Mission régionale d'autorité environnementale  
ÎLE-DE-FRANCE

**Avis délibéré  
sur le projet de plan local d'urbanisme (PLU)  
de la commune de Boisemont (95)  
à l'occasion de sa révision**

N°MRAe APPIF-2024-122  
du 30/10/2024

Réponse à l'avis de la MRAe

Figure 7 : Le secteur d'OAP : "un espace boisé important au sein de l'enveloppe urbaine"  
Source : Biodiversité et nature en ville, RP1 p. 136

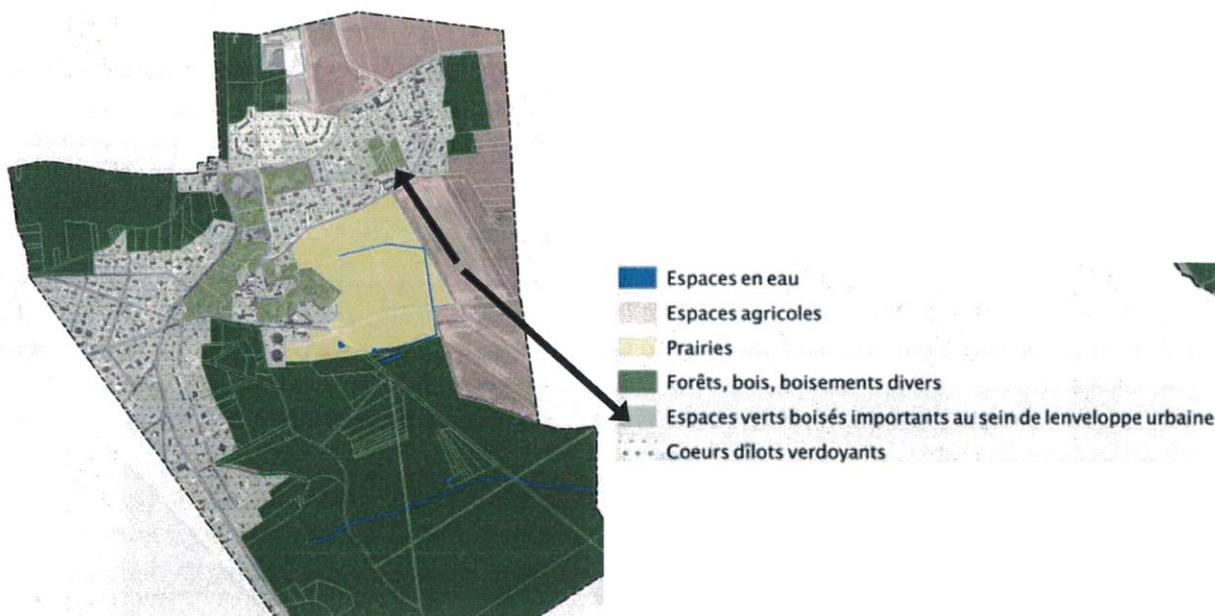
Alors que de nombreux arbres y sont présents, le rapport de présentation note la présence d'un seul arbre remarquable à préserver, situé hors OAP. Pourtant, d'autres sujets de taille et âge suffisants pour abriter une faune menacée, comme des insectes xylophages, des oiseaux et des chiroptères sont présents au sein du secteur. Bien que le projet projette de conserver le cœur de cet îlot vert, le reste du secteur sera touché. Or, aucune présentation de données faune/flore caractérisant le territoire communal portant sur d'autres sources que la bibliographie ne figure au dossier. Le rapport de présentation ne comporte aucune présentation détaillée des données faune flore présents dans le secteur d'OAP. Une telle présentation aurait pourtant permis de disposer des connaissances adaptées à la réalité du terrain et de cartographier la présence des espèces à enjeux dans la commune et notamment dans le secteur de l'OAP, permettant de déterminer les mesures à mettre en œuvre pour préserver les enjeux en présence.

Figure 9 : Dénivelé de 15m dans le secteur d'OAP - Source : profil altimétrique, source Géoportail

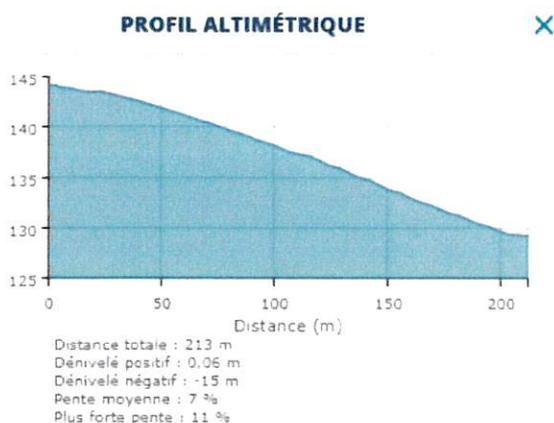
Par ailleurs, compte tenu des caractéristiques patrimoniales et paysagères du secteur dans lequel s'inscrit l'OAP (position assez centrale dans le tissu urbanisé, en légère surélévation topographique et proche des espaces ouverts alentour), une attention particulière doit être apportée aux incidences potentielles de l'OAP sur les sensibilités visuelles en présence, et aux dispositions permettant de les préserver.
